【VI-2-1-1 耐震設計の基本方針】

【VI-2-1-3 地盤の支持性能に係る基本方針】

島根原子力発電所第2号機 工事計画認可申請書の一部補正 補正前後比較表

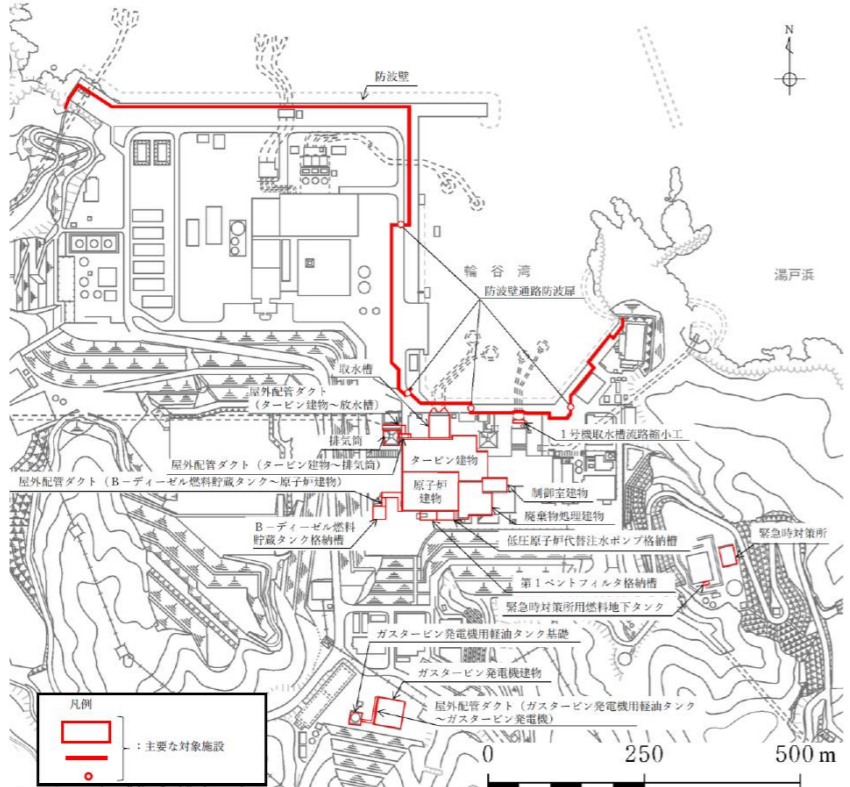
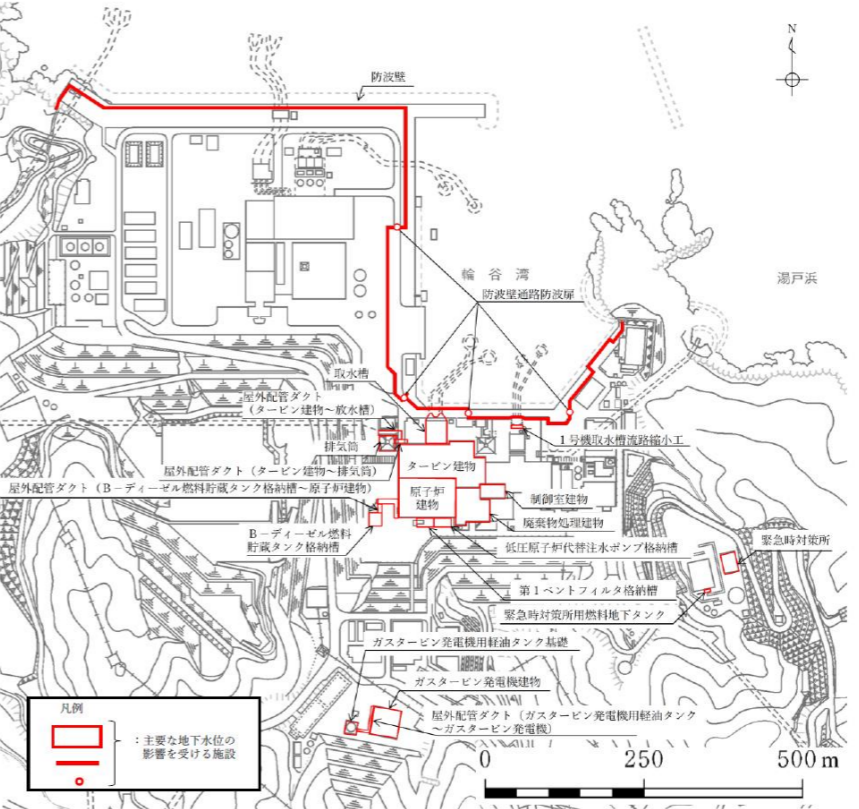
補正前	補正後	備考																																																						
<p style="text-align: center;">表 3-19 設置変更許可申請書に記載されていない解析用物性値の設定根拠 (全応力解析) (改良地盤)</p> <table border="1" style="width: 100%; border-collapse: collapse; margin-bottom: 10px;"> <thead> <tr> <th colspan="2">地盤種別 (工法)</th> <th>改良地盤① (高圧噴射)</th> </tr> </thead> <tbody> <tr> <td>物理特性</td> <td>密度 ρ</td> <td>室内配合試験の物理試験を踏まえ、原地盤である埋戻土の密度を設定</td> </tr> <tr> <td rowspan="2">強度特性</td> <td>初期せん断強度 τ_0</td> <td>室内配合試験の三軸圧縮試験を踏まえ、設計強度及び文献^{*)}に基づき設定</td> </tr> <tr> <td>内部摩擦角 ϕ</td> <td>—</td> </tr> <tr> <td rowspan="2">動的変形特性</td> <td>初期せん断弾性係数 G_0</td> <td>設計S波速度、密度に基づき設定 設計S波速度は、室内配合試験及び既往文献を踏まえて設定</td> </tr> <tr> <td>動ポアソン比 ν_d</td> <td>慣用値^{*)}</td> </tr> <tr> <td>減衰特性</td> <td>減衰定数 h</td> <td>室内配合試験の繰返し三軸試験を踏まえ、原地盤である埋戻土の減衰定数を設定</td> </tr> </tbody> </table> <p style="font-size: small;">注記*1：液状化による構造物被害予測プログラムFLIPにおいて必要な各種パラメータの簡易設定法 (港湾技術資料No. 869, 平成9年6月) *2：地盤工学用語辞典(地盤工学会, 2006.3)</p>	地盤種別 (工法)		改良地盤① (高圧噴射)	物理特性	密度 ρ	室内配合試験の物理試験を踏まえ、原地盤である埋戻土の密度を設定	強度特性	初期せん断強度 τ_0	室内配合試験の三軸圧縮試験を踏まえ、設計強度及び文献 ^{*)} に基づき設定	内部摩擦角 ϕ	—	動的変形特性	初期せん断弾性係数 G_0	設計S波速度、密度に基づき設定 設計S波速度は、室内配合試験及び既往文献を踏まえて設定	動ポアソン比 ν_d	慣用値 ^{*)}	減衰特性	減衰定数 h	室内配合試験の繰返し三軸試験を踏まえ、原地盤である埋戻土の減衰定数を設定	<p style="text-align: center;">表 3-19 設置変更許可申請書に記載されていない解析用物性値の設定根拠 (全応力解析) (改良地盤)</p> <table border="1" style="width: 100%; border-collapse: collapse; margin-bottom: 10px;"> <thead> <tr> <th colspan="2">地盤種別 (工法)</th> <th>改良地盤① (高圧噴射)</th> </tr> </thead> <tbody> <tr> <td>物理特性</td> <td>密度 ρ</td> <td>室内配合試験の物理試験を踏まえ、原地盤である埋戻土の密度を設定</td> </tr> <tr> <td rowspan="2">強度特性</td> <td>初期せん断強度 τ_0</td> <td>室内配合試験の三軸圧縮試験を踏まえ、設計強度及び文献^{*)}により設定</td> </tr> <tr> <td>内部摩擦角 ϕ</td> <td>—</td> </tr> <tr> <td rowspan="2">動的変形特性</td> <td>初期せん断弾性係数 G_0</td> <td>設計S波速度、密度に基づき設定 設計S波速度は、室内配合試験及び既往文献を踏まえて設定</td> </tr> <tr> <td>動ポアソン比 ν_d</td> <td>慣用値^{*)}</td> </tr> <tr> <td>減衰特性</td> <td>減衰定数 h</td> <td>室内配合試験の繰返し三軸試験を踏まえ、原地盤である埋戻土の減衰定数を設定</td> </tr> </tbody> </table> <p style="font-size: small;">注記*1：液状化による構造物被害予測プログラムFLIPにおいて必要な各種パラメータの簡易設定法 (港湾技術資料No. 869, 平成9年6月) *2：地盤工学用語辞典(地盤工学会, 2006.3)</p>	地盤種別 (工法)		改良地盤① (高圧噴射)	物理特性	密度 ρ	室内配合試験の物理試験を踏まえ、原地盤である埋戻土の密度を設定	強度特性	初期せん断強度 τ_0	室内配合試験の三軸圧縮試験を踏まえ、設計強度及び文献 ^{*)} により設定	内部摩擦角 ϕ	—	動的変形特性	初期せん断弾性係数 G_0	設計S波速度、密度に基づき設定 設計S波速度は、室内配合試験及び既往文献を踏まえて設定	動ポアソン比 ν_d	慣用値 ^{*)}	減衰特性	減衰定数 h	室内配合試験の繰返し三軸試験を踏まえ、原地盤である埋戻土の減衰定数を設定	記載の適正化

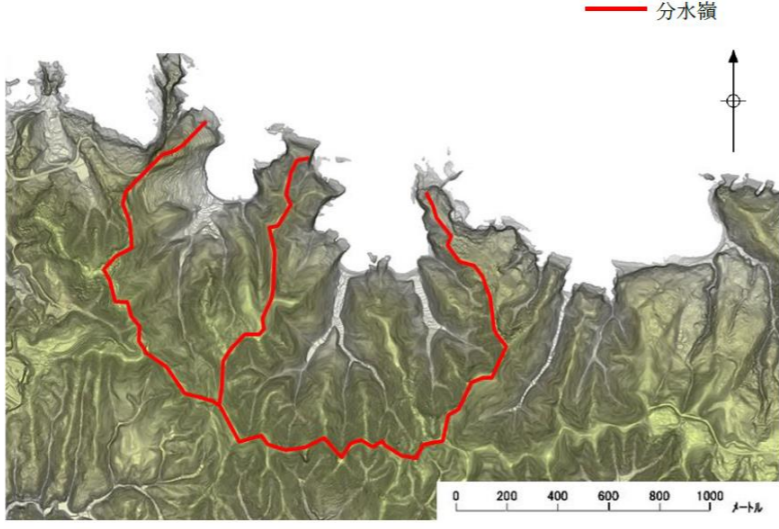
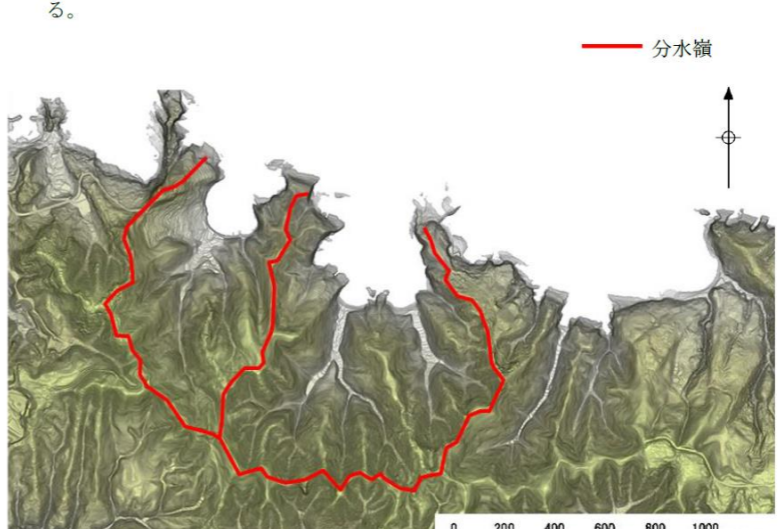
補正前	補正後	備考
<p style="writing-mode: vertical-rl; position: absolute; left: 115px; top: 490px;">S2 補 VI-2-1-3 R1</p>  <p style="text-align: center;">図5-1 屋外の主要な対象施設の配置図</p> <p style="text-align: center;">35</p>	<p style="writing-mode: vertical-rl; position: absolute; left: 515px; top: 465px;">S2 補 VI-2-1-3 R2</p>  <p style="text-align: center;">図5-1 屋外の主要な地下水位の影響を受ける施設の配置図</p> <p style="text-align: center;">35</p>	<p style="text-align: center;">記載の適正化</p>

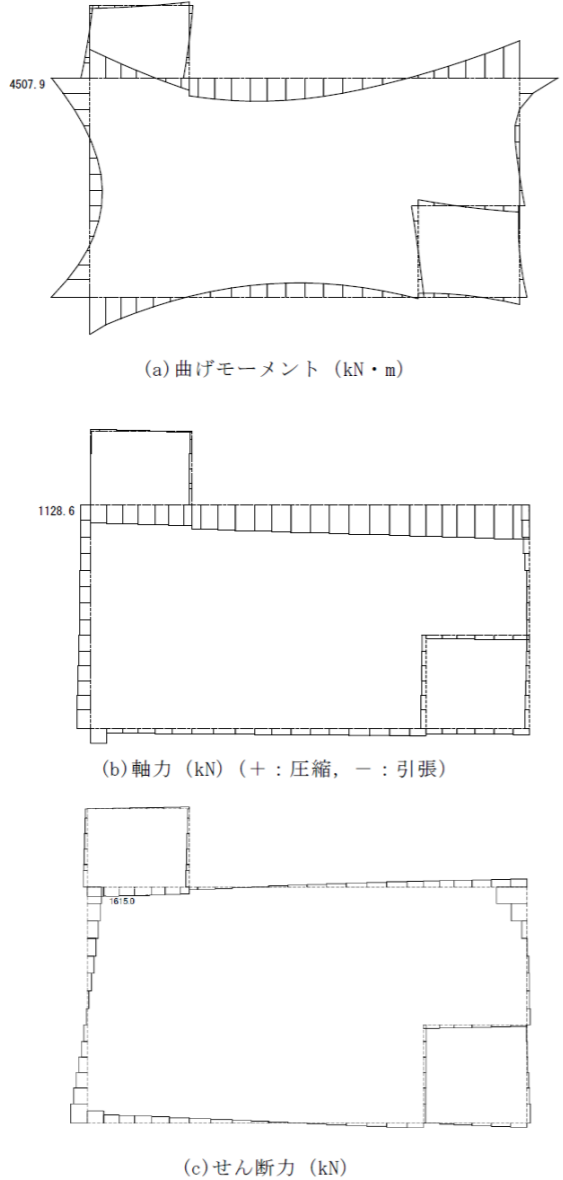
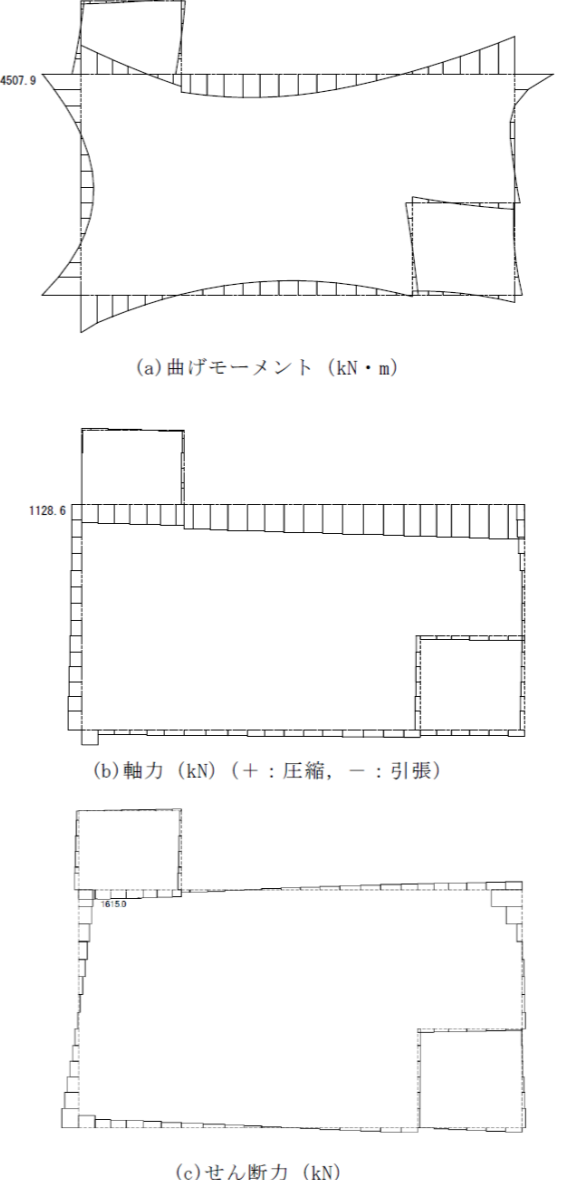
補正前	補正後	備考																				
<p style="writing-mode: vertical-rl; position: absolute; left: -100px; top: 50%; transform: translateY(-50%);">S2 補 VI-2-2-31 R1</p> <p>3.3 許容限界 許容限界は、VI-2-1-9「機能維持の基本方針」に基づき設定する。</p> <p>3.3.1 構造部材の健全性に対する許容限界 (1) A-A断面及びB-B断面 a. 曲げ・軸力系の破壊に対する許容限界 構造部材の曲げ・軸力系の破壊に対する許容限界は、「原子力発電所屋外重要土木構造物の耐震性能照査指針・マニュアル（（社）土木学会，2005年）」（以下「土木学会マニュアル2005」という。）に基づき、限界ひずみ（圧縮縁コンクリートひずみ1.0%）とする。 土木学会マニュアル2005では、曲げ・軸力系の破壊に対する限界状態は、コンクリートの圧縮縁のかぶりが剥落しないこととされており、圧縮縁コンクリートひずみ1.0%の状態は、かぶりコンクリートが剥落する前の状態であることが、屋外重要土木構造物を模したラーメン構造の破壊実験及び数値シミュレーション等の結果より確認されている。この状態を限界値とすることで構造全体としての安定性が確保できるとして設定されたものである。 また、遮蔽機能を損なわないことの確認においては、コンクリート標準示方書に基づき、コンクリートの圧縮ひずみについて、部材終局に相当する限界ひずみ（3500μ）とする。 構造部材の曲げ・軸力系の破壊に対する許容限界を表3-3に示す。</p> <p>表3-3 第1ベントフィルタ格納槽の曲げ・軸力系の破壊に対する許容限界</p> <table border="1" data-bbox="474 1239 1261 1417"> <thead> <tr> <th>確認項目</th> <th colspan="2">許容限界</th> </tr> </thead> <tbody> <tr> <td rowspan="2">構造強度を有すること</td> <td rowspan="2">限界ひずみ</td> <td>圧縮縁コンクリートひずみ 1.0% (10000μ)</td> </tr> <tr> <td>部材終局に相当する限界ひずみ 0.35% (3500μ)</td> </tr> <tr> <td>遮蔽機能を損なわないこと</td> <td></td> <td></td> </tr> </tbody> </table> <p>b. せん断破壊に対する許容限界 構造部材のせん断破壊に対する許容限界は、土木学会マニュアル2005に基づき、棒部材式で求まるせん断耐力とする。 また、せん断耐力式による照査において照査用せん断力が上記のせん断耐力を上回る場合、より詳細に材料非線形解析を用いて部材のせん断耐力を求め許容限界とする。</p> <p style="text-align: center;">16</p>	確認項目	許容限界		構造強度を有すること	限界ひずみ	圧縮縁コンクリートひずみ 1.0% (10000 μ)	部材終局に相当する限界ひずみ 0.35% (3500 μ)	遮蔽機能を損なわないこと			<p style="writing-mode: vertical-rl; position: absolute; left: -100px; top: 50%; transform: translateY(-50%);">S2 補 VI-2-2-31 R2</p> <p>3.3 許容限界 許容限界は、VI-2-1-9「機能維持の基本方針」に基づき設定する。</p> <p>3.3.1 構造部材の健全性に対する許容限界 (1) A-A断面及びB-B断面 a. 曲げ・軸力系の破壊に対する許容限界 構造部材の曲げ・軸力系の破壊に対する許容限界は、「原子力発電所屋外重要土木構造物の耐震性能照査指針・マニュアル（（社）土木学会，2005年）」（以下「土木学会マニュアル2005」という。）に基づき、限界ひずみ（圧縮縁コンクリートひずみ1.0%）とする。 土木学会マニュアル2005では、曲げ・軸力系の破壊に対する限界状態は、コンクリートの圧縮縁のかぶりが剥落しないこととされており、圧縮縁コンクリートひずみ1.0%の状態は、かぶりコンクリートが剥落する前の状態であることが、屋外重要土木構造物を模したラーメン構造の破壊実験及び数値シミュレーション等の結果より確認されている。この状態を限界値とすることで構造全体としての安定性が確保できるとして設定されたものである。 また、遮蔽機能を損なわないことの確認においては、「<u>コンクリート標準示方書[構造性能照査編]</u>」（（社）土木学会，2002年制定）」に基づき、コンクリートの圧縮ひずみについて、部材終局に相当する限界ひずみ（3500μ）とする。 構造部材の曲げ・軸力系の破壊に対する許容限界を表3-3に示す。</p> <p>表3-3 第1ベントフィルタ格納槽の曲げ・軸力系の破壊に対する許容限界</p> <table border="1" data-bbox="1676 1270 2463 1449"> <thead> <tr> <th>確認項目</th> <th colspan="2">許容限界</th> </tr> </thead> <tbody> <tr> <td rowspan="2">構造強度を有すること</td> <td rowspan="2">限界ひずみ</td> <td>圧縮縁コンクリートひずみ 1.0% (10000μ)</td> </tr> <tr> <td>部材終局に相当する限界ひずみ 0.35% (3500μ)</td> </tr> <tr> <td>遮蔽機能を損なわないこと</td> <td></td> <td></td> </tr> </tbody> </table> <p>b. せん断破壊に対する許容限界 構造部材のせん断破壊に対する許容限界は、土木学会マニュアル2005に基づき、棒部材式で求まるせん断耐力とする。 また、せん断耐力式による照査において照査用せん断力が上記のせん断耐力を上回る場合、より詳細に材料非線形解析を用いて部材のせん断耐力を求め許容限界とする。</p> <p style="text-align: center;">16</p>	確認項目	許容限界		構造強度を有すること	限界ひずみ	圧縮縁コンクリートひずみ 1.0% (10000 μ)	部材終局に相当する限界ひずみ 0.35% (3500 μ)	遮蔽機能を損なわないこと			<p style="text-align: center;">記載の適正化</p>

S2 補 VI-2-3-3-1-2 R1

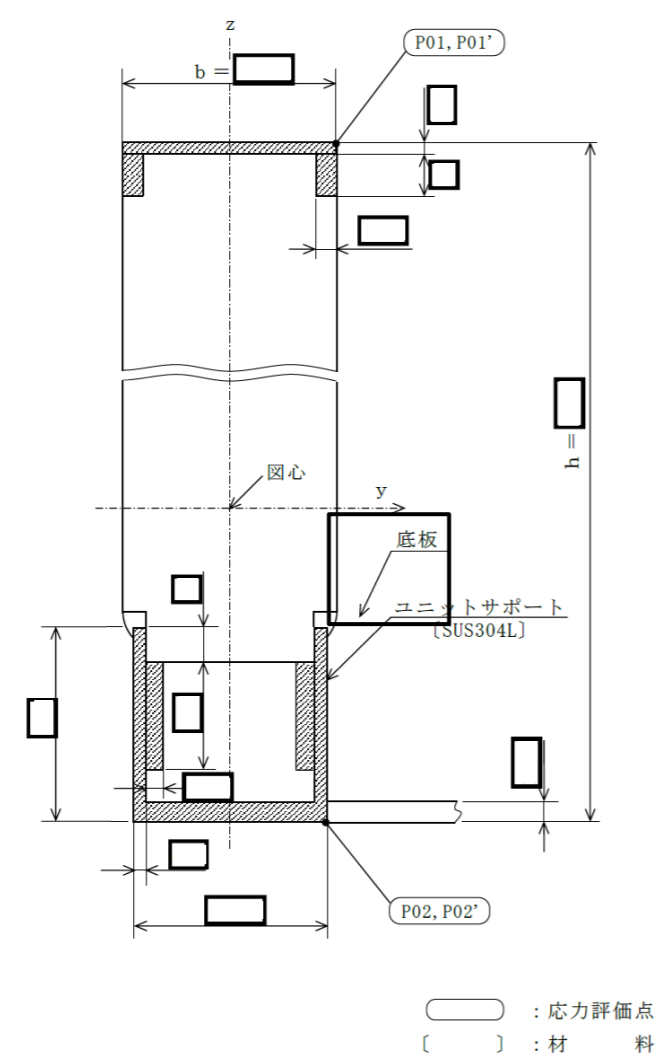
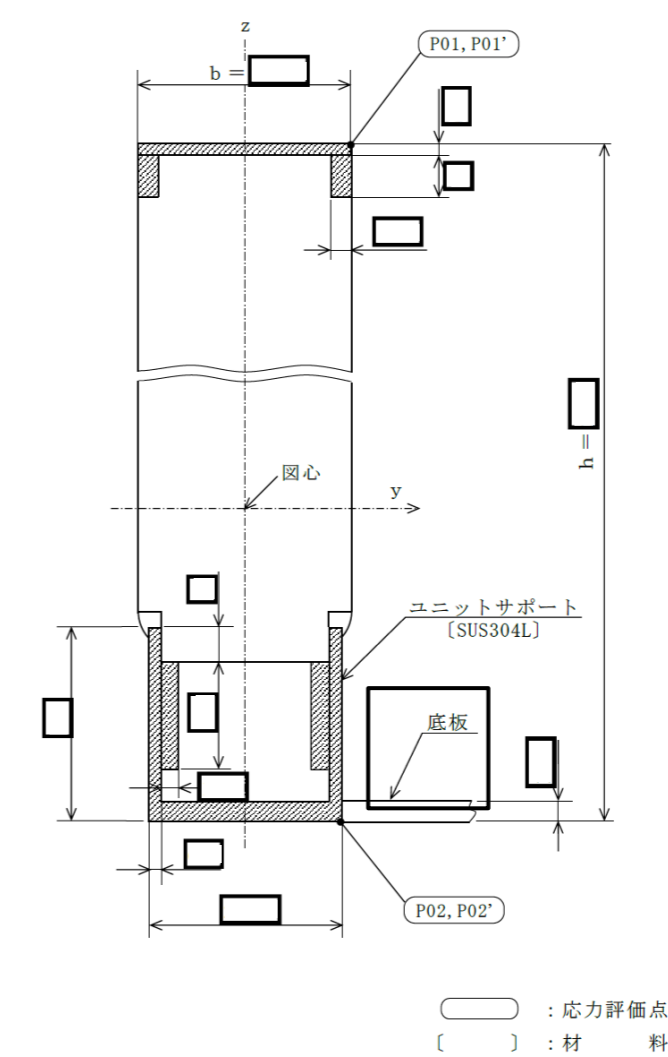
応力評価点		疲労累積係数					許容値																																																															
	U_n	U_{sd}	U_{ss}	U_f^*																																																																		
P01	0.010	0.001	0.002	0.012	1.0																																																																	
P01'	0.010	0.001	0.002	0.012	1.0																																																																	
P02	0.006	0.008	0.032	0.037	1.0																																																																	
P02'	0.006	0.008	0.032	0.037	1.0																																																																	
応力評価点	疲労累積係数				許容値																																																																	
	U_n	U_{sd}	U_{ss}	U_f^*																																																																		
P01	0.010	0.001	0.002	0.012	1.0																																																																	
P01'	0.010	0.001	0.002	0.012	1.0
